Keuringsverslag van een elektrische laagspanning- en zeer lage spanningsinstallatie

NIET CONFORM

Straatnaam Okegembaan
Huisnummer 105
Busnummer
Postcode 9400
Gemeente NINOVE
Land België

Controlebezoek van een oude huishoudelijke elektrische installatie van een wooneenheid bij verkoop op vraag van de verkoper volgens (KB 08/09/2019) - AREI Boek 1- 8.4.2. en 8.2.1. en 4.2.4.3.

Afbeelding schakel- en verdeelbord:

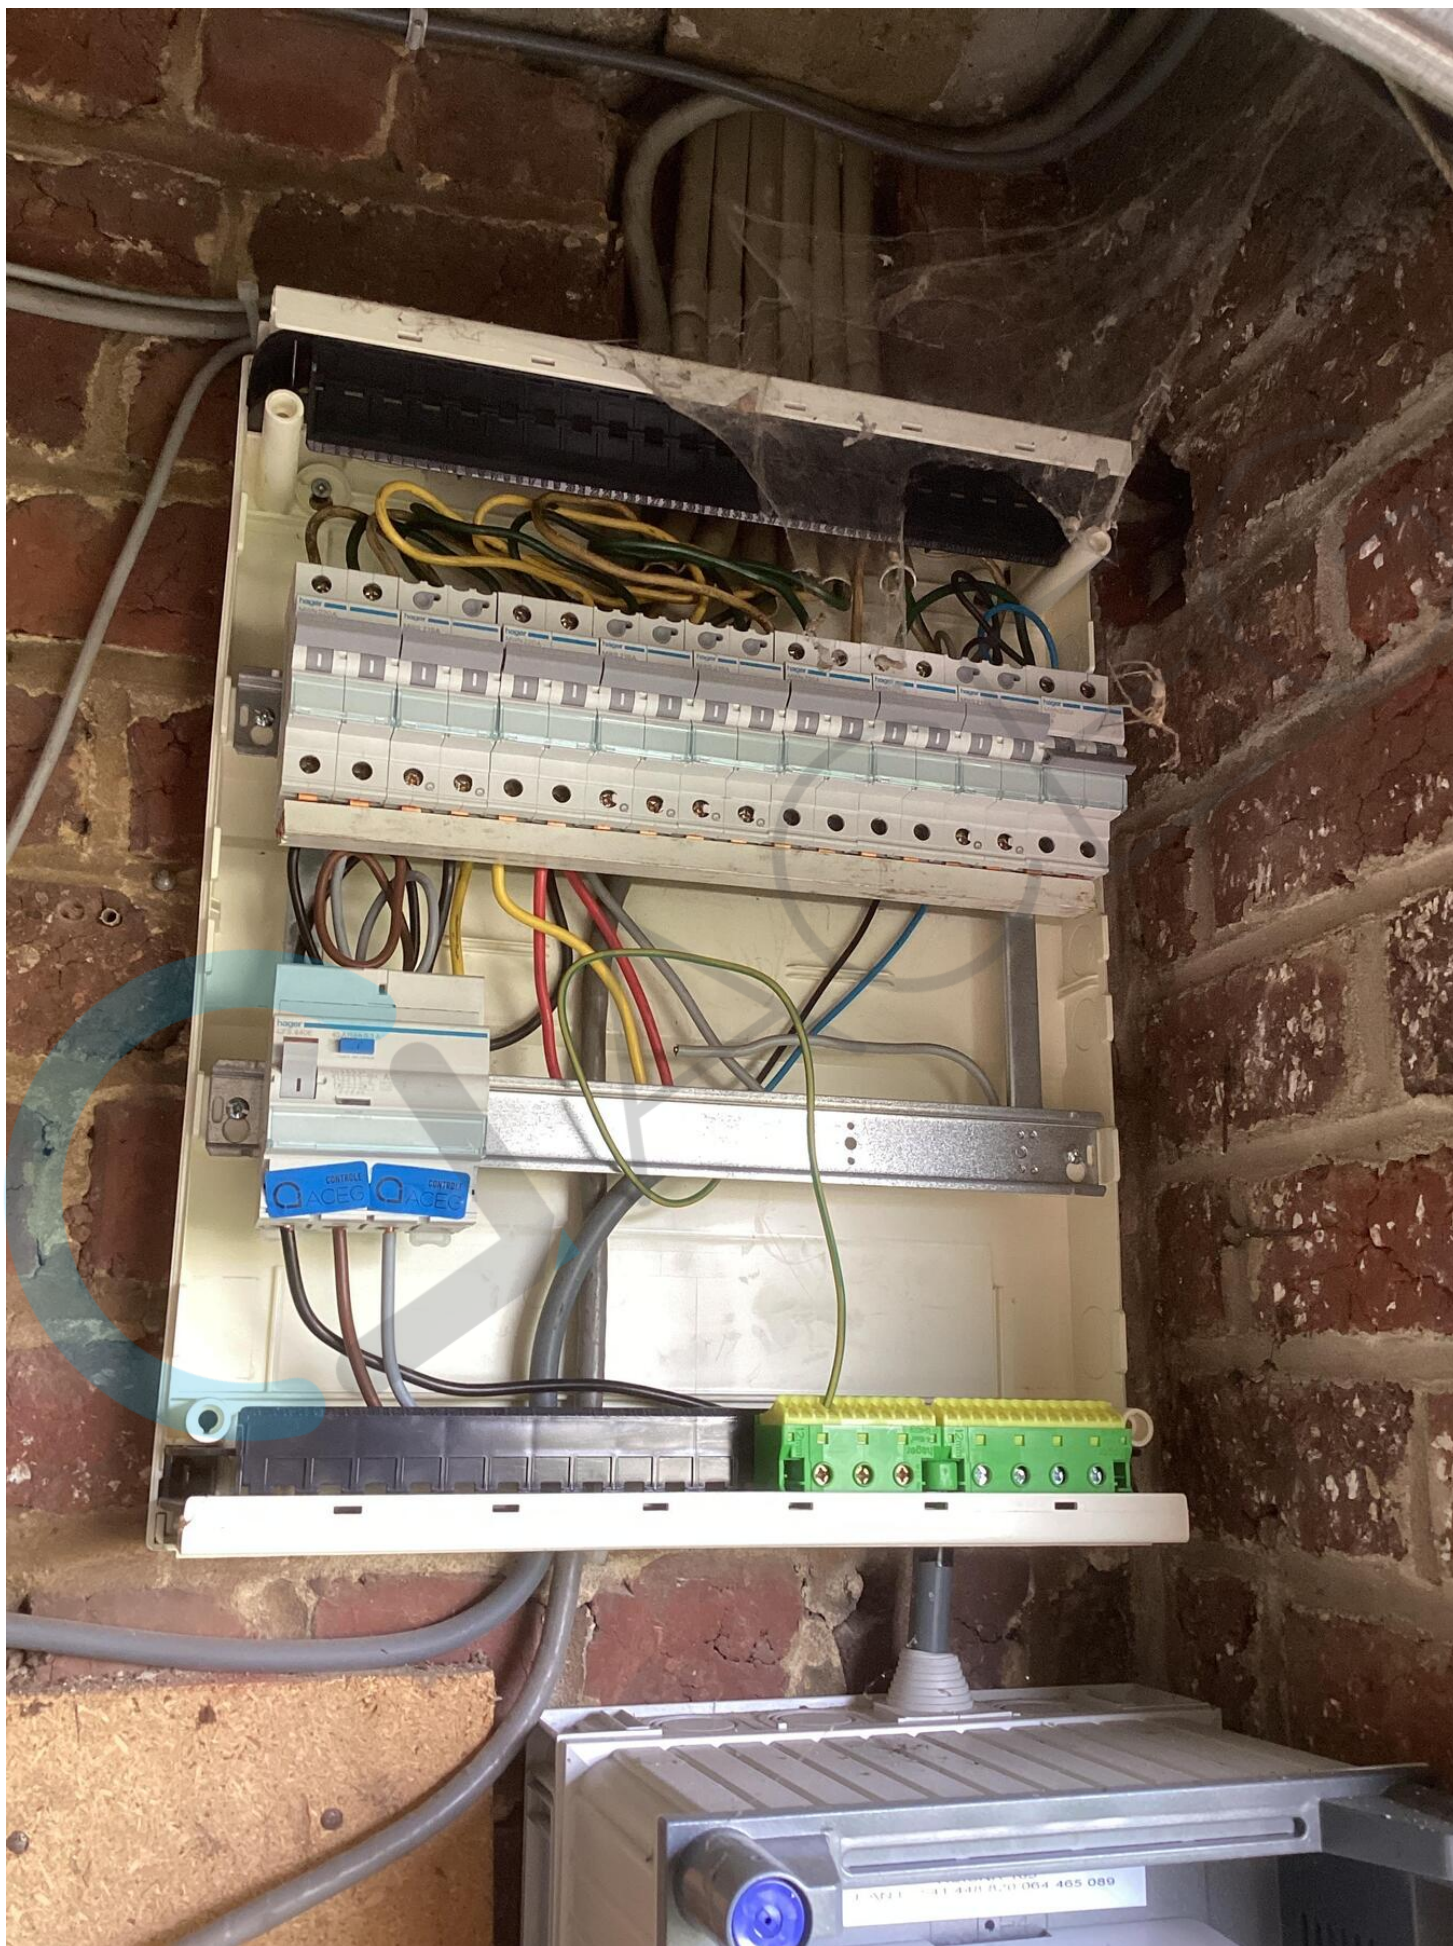
- Bord kelder. Buis met isolatie(asbestverdacht) zit voor een deel van het bord
